島根原子力発電所 2 号炉 審査資料	
資料番号	EP-061 改 55 (説 2)
提出年月日	令和 2 年 7 月 9 日

# 島根原子力発電所 2 号炉

## 大規模な自然災害又は故意による大型航空機の 衝突その他のテロリズムへの対応について

令和 2 年 7 月  
中国電力株式会社

図2 中継コード屋内敷設ルート図

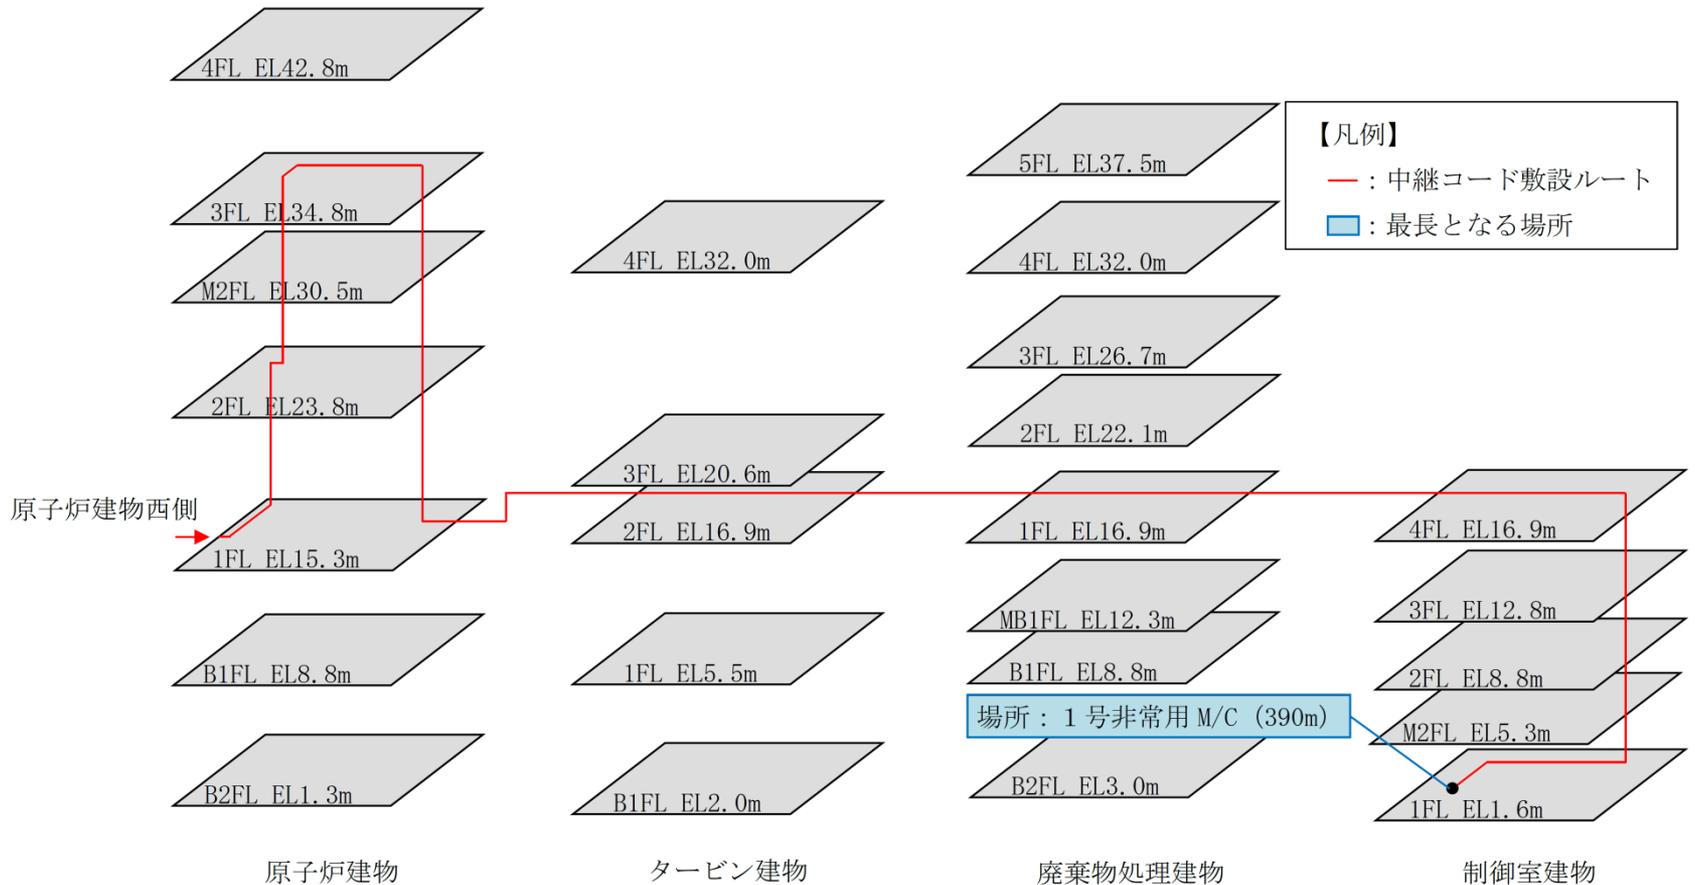
#### ■ 指摘事項 (第843回審査会合 (令和2年3月5日))

大規模損壊時等の常設の有線設備が使用できない場合を考慮して、緊急時対策所から現場への有線での通信連絡手段として、中継コード等の数量を検討すること。

大規模損壊時に, 屋内作業において必要となる中継コードの最長敷設ルート概略図を以下に示す。
